改善箇所説明図

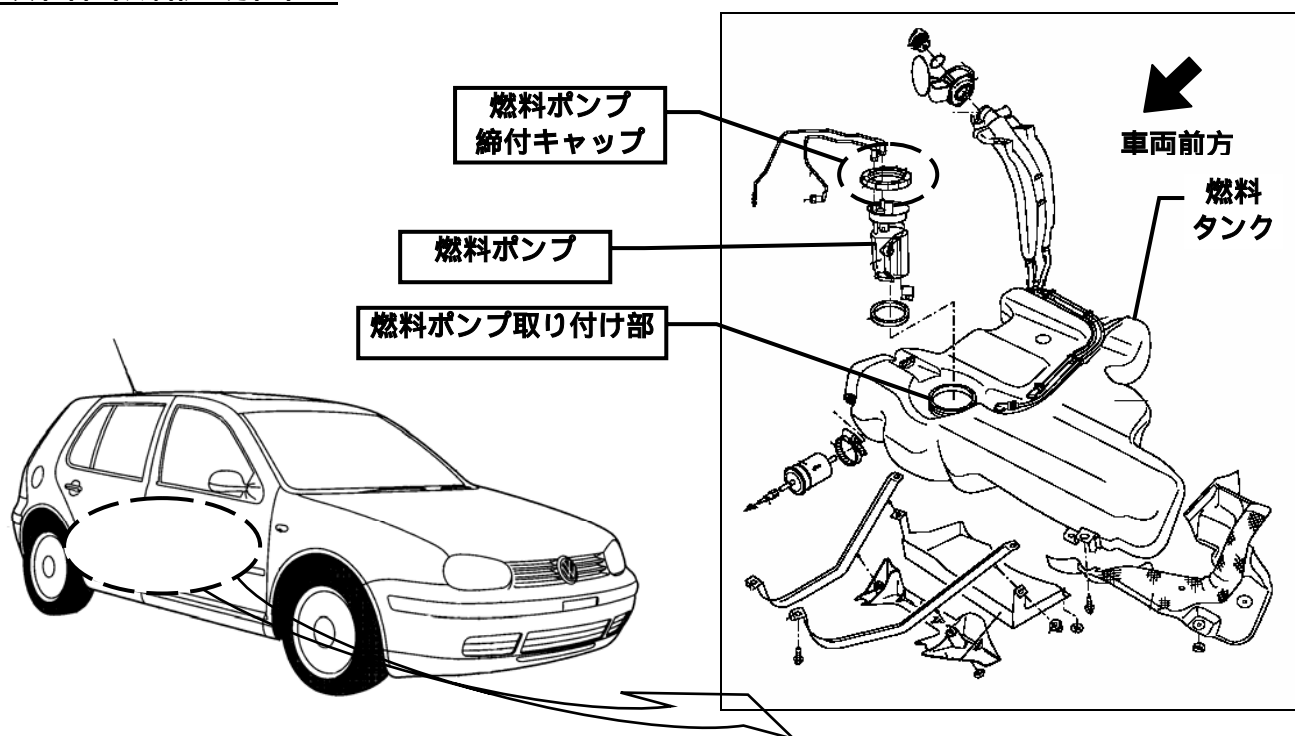
不具合発生箇所

燃料ポンプ取付け部の加工が不適切なため、燃料ポンプ締付キャップが正しく締め付けができないものがある。そのため、そのまま使用を続けると、当該キャップが緩み、燃料が漏れるおそれがある。

改善内容

全車両、燃料ポンプ締付キャップを新品に交換するとともに、シール性を向上したパッキンに交換し、規定トルクで締付ける。
